RĂSPUNS LA SOLICITAREA DE CLARIFICĂRI -completare-

Referitor la: achiziția directă de *Lucrări de cablare structurată*
Lot 1 Lucrări de cablare structurată pentru Corp B partea de Sud
Lot 2 Lucrări de cablare structurată pentru Corp C etajele superioare
Lot 3 Lucrări de cablare structurată pentru Corp D
Data limită de depunere a ofertelor: 09.02.2023 inclusiv
Cerere de ofertă nr. 129/16.01.2023

1. In art. A.2.2.7 Prize de rețea

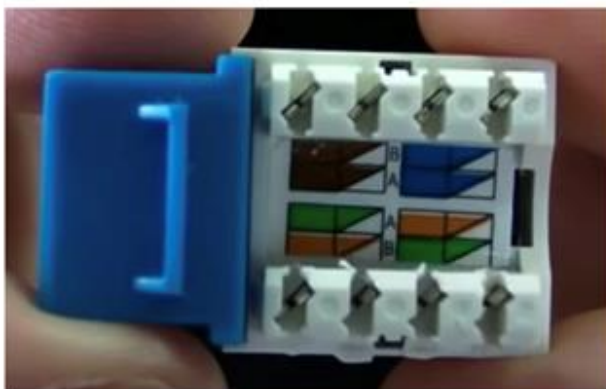
Prizele de rețea vor respecta, minim, standardul CAT 5e (certificate pentru transmisii de date Gigabit Ethernet), vor fi **modulare** și vor avea incluse două module RJ45 (prize duble RJ45 echipate complet). Alte caracteristici pentru prizele de rețea:

Va rugăm clarificați ce înțelegeți prin termenul "modulare"?

1. Modulele RJ45 sunt independente unul fata de celălalt, de tip keystone, dar cu sertizare tip Krone vezi exemplu mai jos

2. Modulele RJ45 sunt lipite pe placa, modularitatea fiind asigurata de placa electronica cu cele doua module lipite, si carcasa de plastic de protecție, vezi exemplu mai jos

Conform cerinței din caietul de sarcini A.2.2.7, menționată în solicitarea de clarificare, prizele de rețea vor fi modulare și vor avea incluse două module RJ45 (prize duble echipate complet). Prin urmare, prizele de rețea solicitate vor avea 2 module, care pot fi schimbate independent în cazul defectării.
